[14] [시정] 사항

1. 제 목 : 대피공간 방화구획 설계 및 시공 부적정
2. 조치부서 : 경남지역본부
3. 관 련 자 :
4. 내 용

[그림 1] 대피공간 벽체 설계 현황

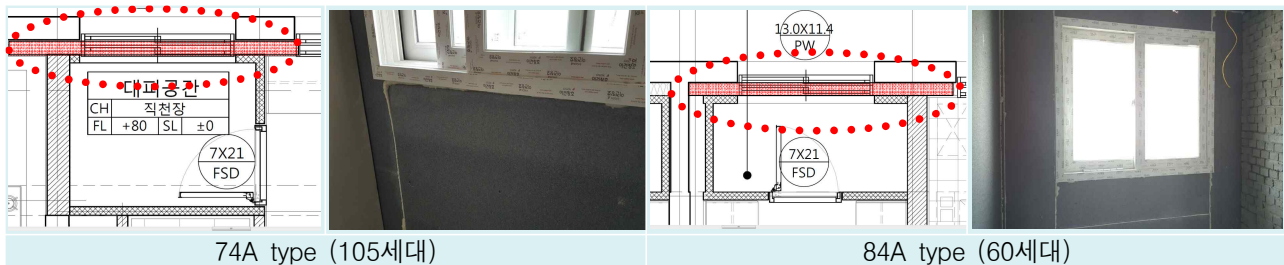
그런데 (공공임대리츠)◇◇◇◇3지구 S-1BL 아파트 건설공사 3공구에서는 대피공간에 창을 설치하면서 [그림 1]과 같이 가연성 단열재와 창틀이 맞닿도록 계획 및 시공하였다.

* 붉은색 음영()은 가연성 단열재(THK 100 비드법보온판2종3호) 설치 구간임

이에 따라, 화재가 발생할 경우 실내의 다른 부분과 연결된 가연성 단열재의 연소 및 가연성 단열재와 맞닿은 창틀의 연소가 불가피한 것으로 판단된다.

그 결과, 대피공간이 관련 규정에 따라 적절하게 방화구획으로 구획되지 않아 화재 발생시 화염이 대피공간으로 확산되어 입주민의 안전을 담보할 수 없으며, 창틀의 연소로 인해 피난시 장애 발생이 우려된다.

계약상대자에게 계약상대자의 부담으로 대피공간이 관련 규정에 따라 적정하게
방화구획으로 구획될 수 있도록 보완 시공을 요구하시기 바랍니다(시정).
